赤字：設備、運用又は体制の相違（設計方針の相違）  
 青字：記載箇所又は記載内容の相違（記載方針の相違）  
 緑字：記載表現、設備名称の相違（実質的な相違なし）

1.8 原子炉格納容器下部の溶融炉心を冷却するための手順等

泊発電所3号炉 技術的能力 比較表

第1.8.11図 代替給水ピットを水源とした可搬型大型送水ポンプ車による原子炉格納容器下部への注水 タイムチャート

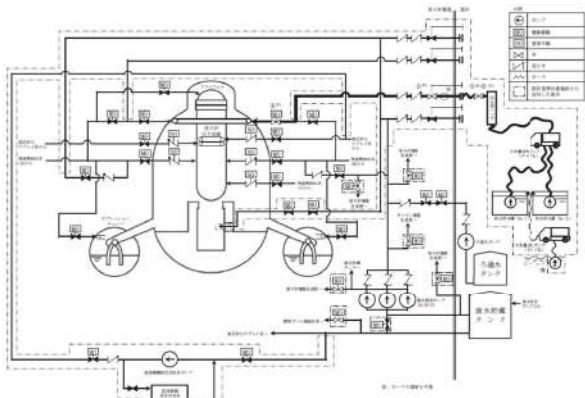
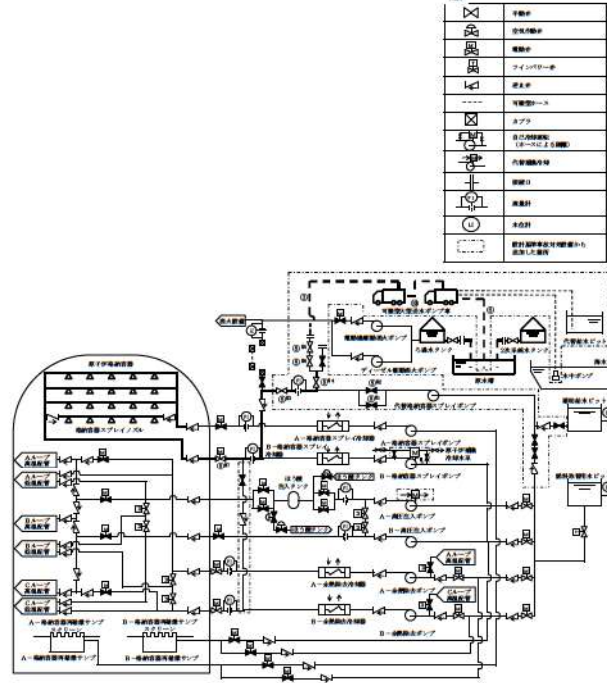
【大飯】  
 設備の相違(相違理由①)

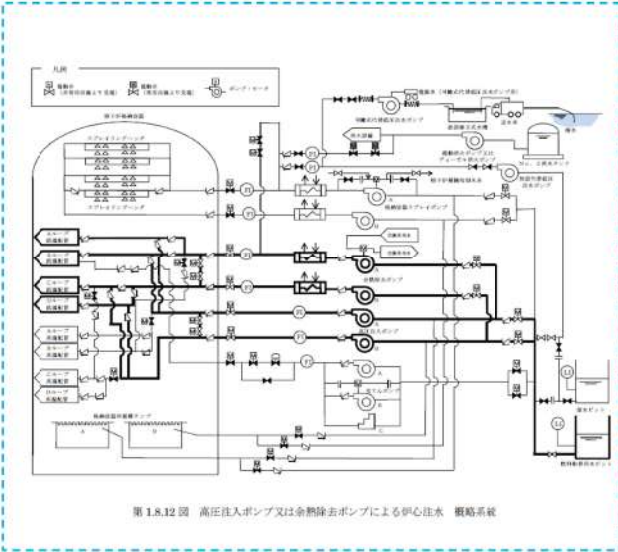
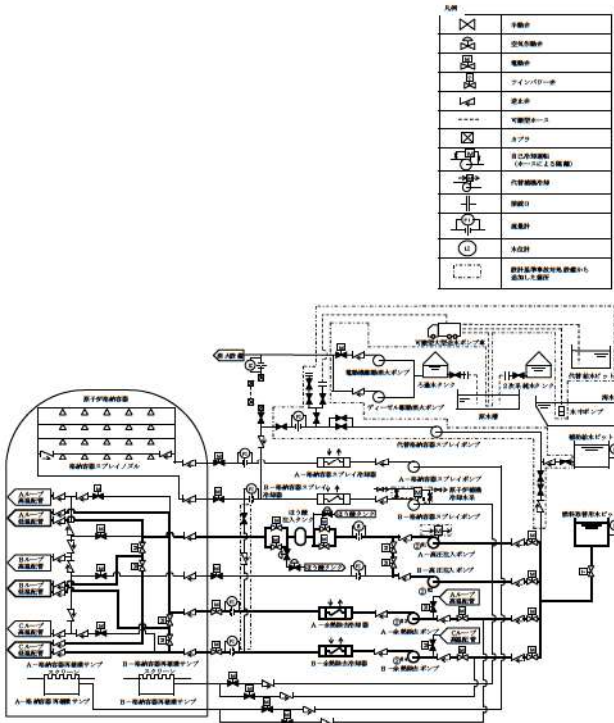
大飯発電所3/4号炉	女川原子力発電所2号炉	泊発電所3号炉	相違理由
<p style="text-align: center;">【比較のため、掲載順序入れ替え】</p> <p style="text-align: center;">第1.8.10図 A格納容器スプレイポンプ（自己冷却）による代替格納容器スプレイ タイムチャート</p> <p>※ 現場移動時間には防護用具着用時間を含む。</p>		<p style="text-align: center;">第1.8.15図 B一格納容器スプレイポンプ（自己冷却）による原子炉格納容器下部への注水 タイムチャート</p> <p>※1：機器の操作時間及び動作時間に余裕を戻込んだ時間          ※2：中央制御室から機器操作場所までの移動時間及び機器の操作時間に余裕を戻込んだ時間</p>	<p>【大飯】              記載方針の相違（女川審査実績の反映）              ・タイムチャートと操作手順番号を紐づけ              ・補足の充実              ・備考欄の追加</p> <p>【女川】              設備の相違(BWR固有の対応手段)</p>

第 1.8.18 図 充てんポンプによる原子炉容器への注水 概要図

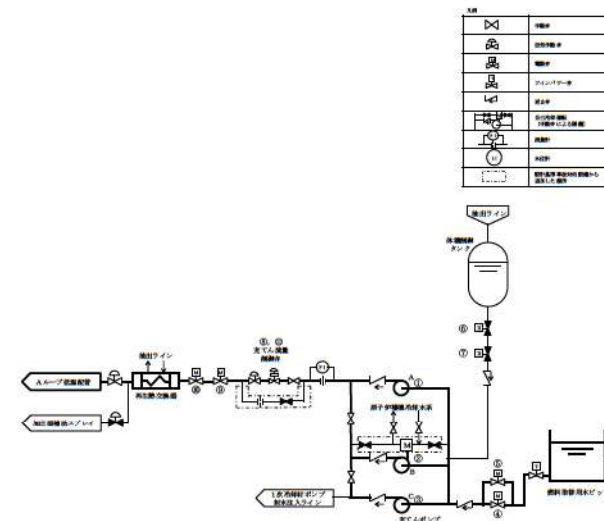
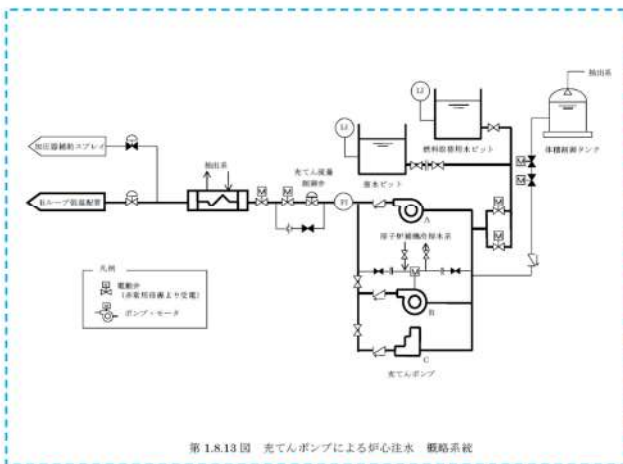
【大飯】  
 記載方針の相違  
 (女川審査実績の反映)  
 ・凡例の記載内容充実  
 ・概要図と操作内容を紐づけ

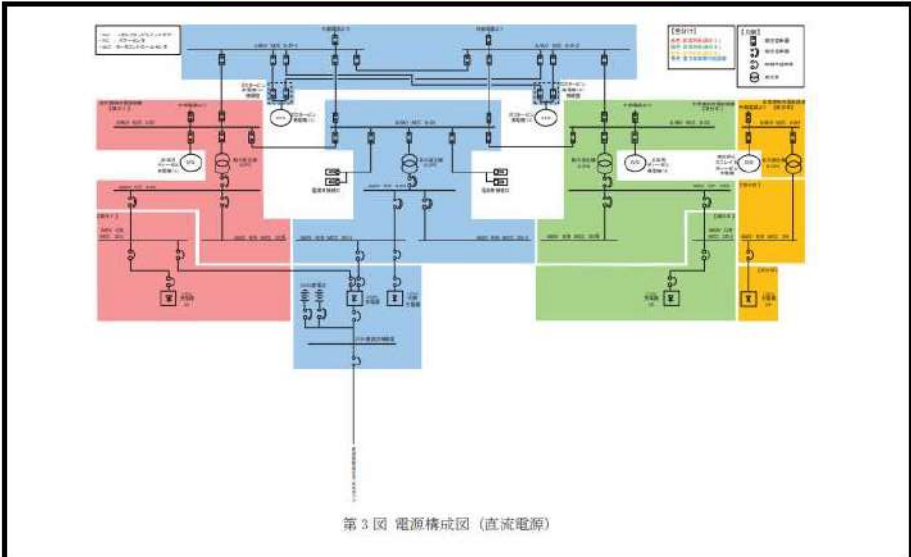
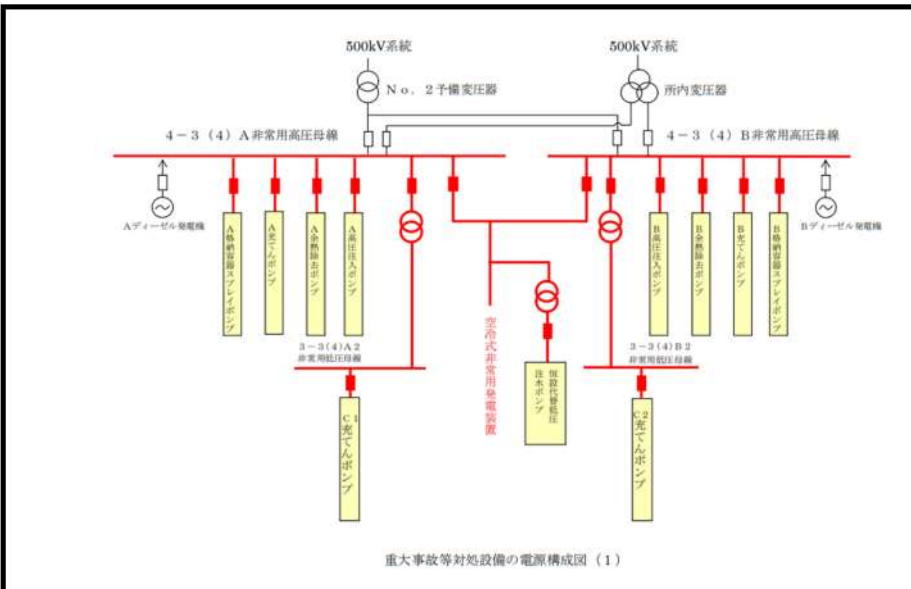
大飯発電所3/4号炉 【比較のため、女川2号炉の添付資料1.8.2を掲載】 添付資料1.8.2 対応手段として選定した設備の電源構成図 第1図 電源構成図（交流電源） 第2図 電源構成図（直流電源）	泊発電所3号炉 添付資料1.8.2 対応手段として選定した設備の電源構成図 第1図 電源構成図（交流電源）	相違理由 【女川】 設備の相違による電源構成の相違 【大飯】 記載方針の相違 （女川実績の反映） ・泊は流路及び給電に使用する設備を記載 【女川】 記載方針の相違 ・泊は直流給電する設備なし（大飯と同様）
		<p>【女川】                      設備の相違による電源構成の相違</p> <p>【大飯】                      記載方針の相違                      （女川実績の反映）                      ・泊は流路及び給電に使用する設備を記載</p> <p>【女川】                      記載方針の相違                      ・泊は直流給電する設備なし（大飯と同様）</p>

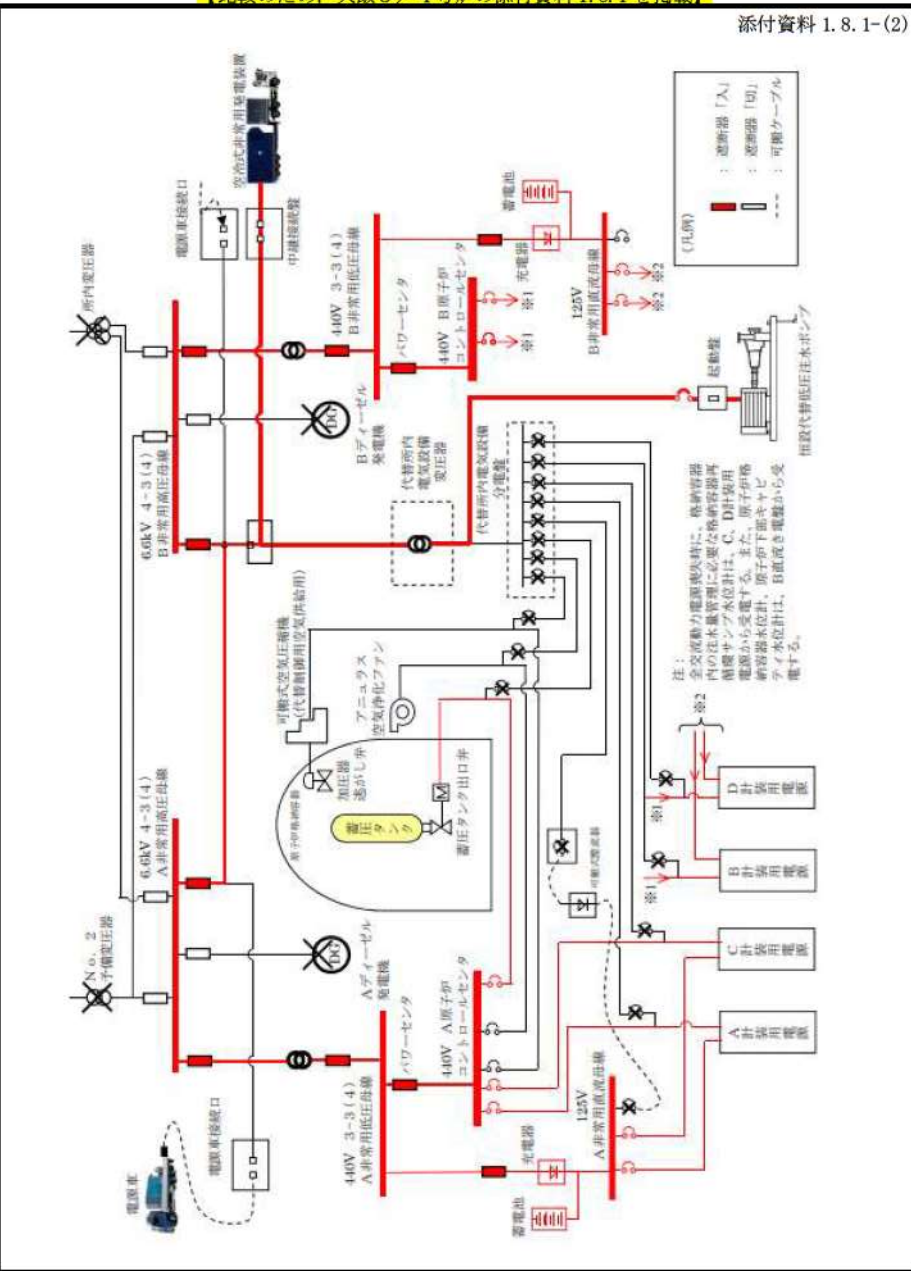
大飯発電所3/4号炉	泊発電所3号炉	相違理由
<p>【比較のため、女川2号炉の添付資料1.8.2を掲載】</p>  <p>第3図 電源構成図 (直流電源)</p>		<p>【女川】                      記載方針の相違                      ・泊は直流給電する設備なし(大飯と同様)</p>
<p>【比較のため、大飯3/4号炉の添付資料1.8.1を掲載】</p>  <p>重大事故等対処設備の電源構成図(1)</p>		<p>【大飯】                      記載方針の相違                      (女川実績の反映)                      ・泊は流路及び給電に使用する設備を記載</p>
